Fra: Per-Ole Jøsok
Sendt: tirsdag 11. februar 2025 13:47
Til: Ingunn Bjorå
Emne: VS: Indre Hordaland Kraftnett - 132 kV-ledning Sima - Klyve - Bu

Emne: Indre Hordaland Kraftnett - 132 kV-ledning Sima - Klyve - Bu

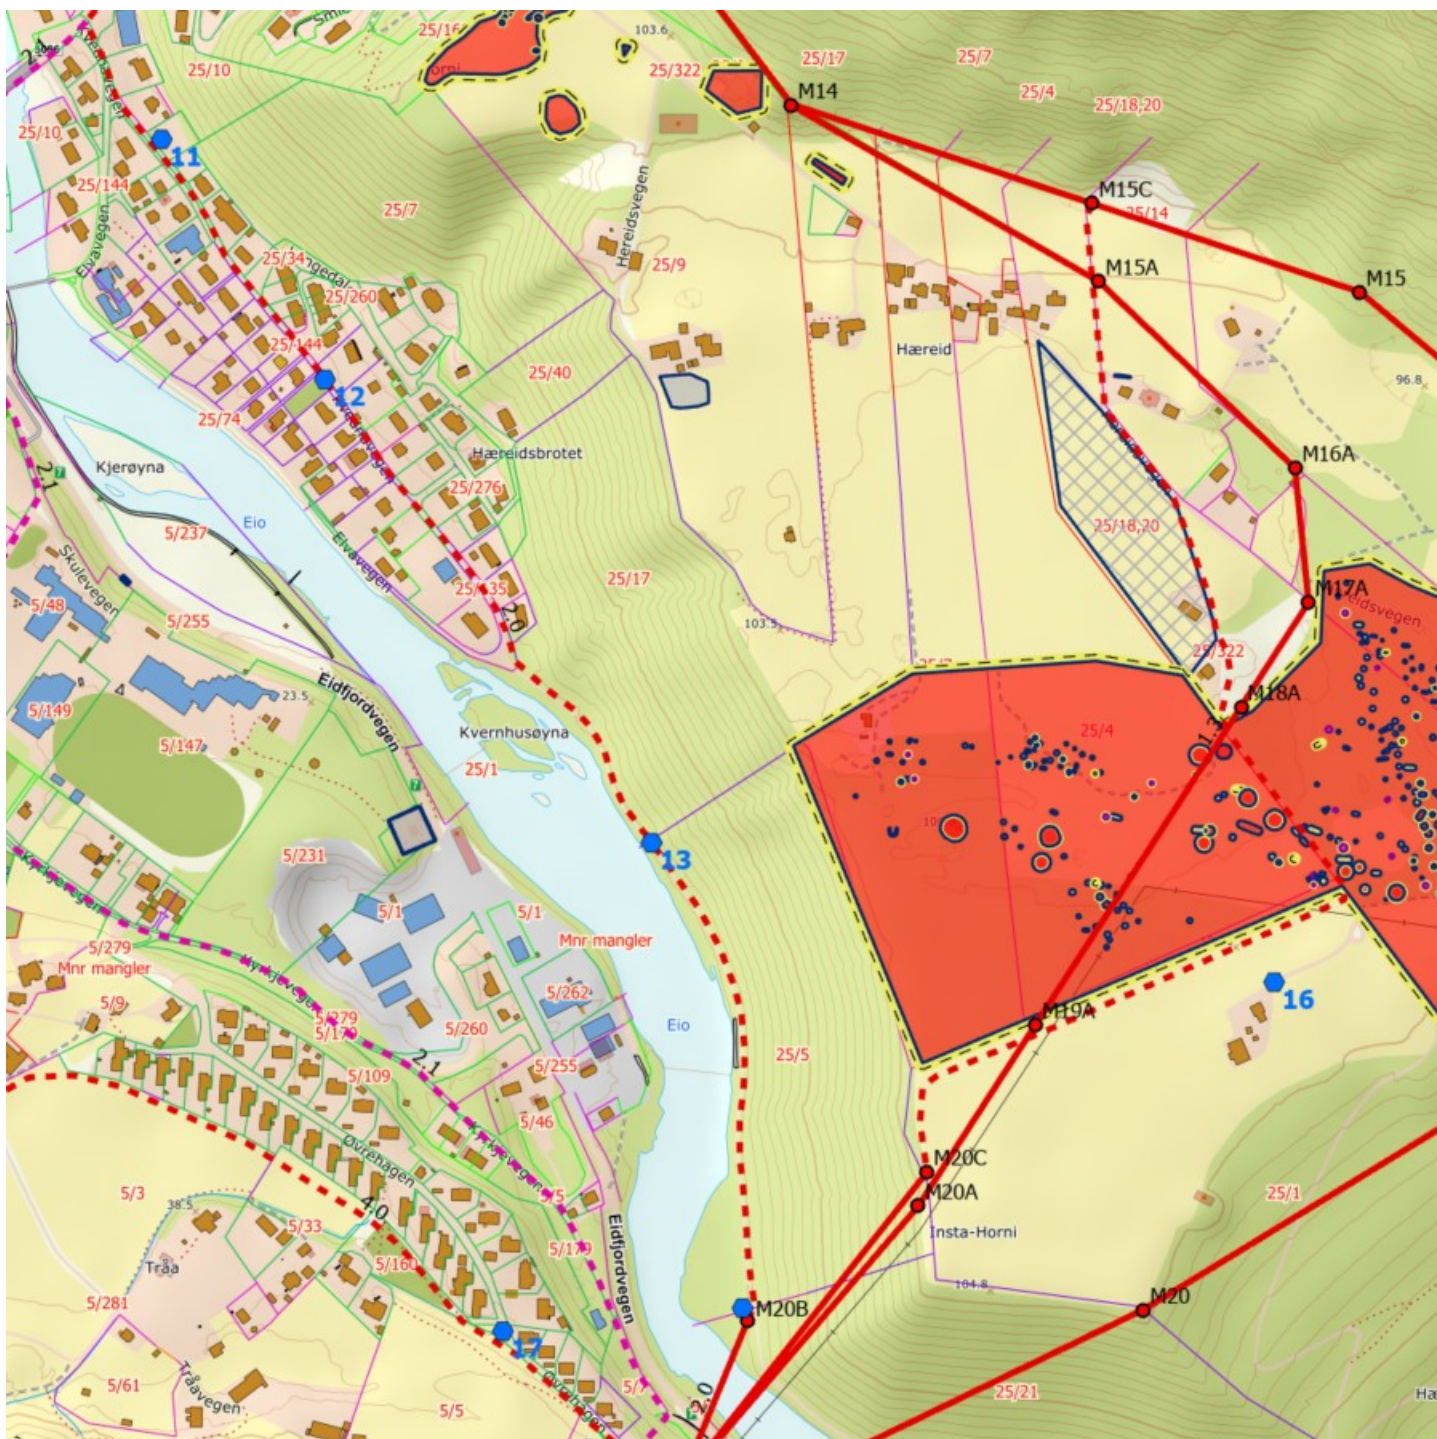
Hei,
Har vært mye på farten, men nå fikk jeg endelig anledning til å se nærmere på traséforslagene.
Utfra kartskissen vil alle tre traséalternativene kreve ett eller annet nivå av dispensasjon etter kulturminneloven.

Det mest skånsomme alternativet for å unngå inngrep i marken i eller nær det omfattende kulturminneområdet på Hereid, vil være den østlige traséen (alternativ 2). Traséen går i vesentlig grad utenom gravfeltet, og blir etter alt å dømme også lite synlig foruten i silhuett langs terrassekanten i sørøst.

I telefonsamtalen da jeg var i felt forrige uke nevnte jeg at i utgangspunktet vil det gjerne være lite problemer for kulturminner i marken om en legger oppgradert linje i eksisterende trasé (alternativ 1). Om ikke 132 kV-linjer akkurat innebærer «monstermaster», så ser jeg imidlertid nå at de blir vesentlig mer ruvende enn de eksisterende mastene. Med tanke på å kunne unngå ytterligere visuell skjemming av gravfeltet som kulturmiljø, er det lite ønskelig å opprettholde denne traséen.

Alternativ 3 med jordkabel, vil være positivt utfra visuelle hensyn, men det vil kreve arkeologisk undersøkelse av den delen av traséen som er innenfor lokaliteten, og sannsynligvis registrering for å avklare om det er ukjente kulturminner i nordre og søndre del av traséen på gbnr. 25/14 og 25/1. Det kan opplyses om at Hardanger Energi Breiband AS også ser på muligheter for fremføring av nedgravd fiberkabel i veien som går gjennom gravfeltet. Eidfjord kommune hadde her også et prosjekt med planer om gatebelysning som nå har blitt skrinlagt. Disse tiltakene medfører mindre omfattende inngrep enn høyspentkabel, men ettersom jordkabel gir mulighet til å fjerne kraftlinjer og master fra gravfeltet og nærområdet, kan dette vise seg å bli den beste løsningen.

- 1) Vestligste luftledningstraséen er å bygge ny ledning i samme trasé som eksisterende 66 kV-ledning. Det er mulig å bygge dette alternativet uten å ha mastepunkt innenfor kulturminnet eller sikringssonen til disse. (Mastepunkt merket med M17A – M20A)
- 2) Østligste luftledningsalternativ har vi prøvd å legge ledningen utenfor kulturminne så langt vi klarer. (Mastepunkt merket med M17 – M20)
- 3) Jordkabel mellom M15C og M20C. Innenfor kulturminnene er kabelen planlagt i eksisterende veg, nedgravingsdybde ca. 60-80 cm, bredde på grøft ca. 0,5 m i bunn.

Rød heltrukken strek er planlagt luftledning. Rød stiplet strek er planlagt jordkabel.
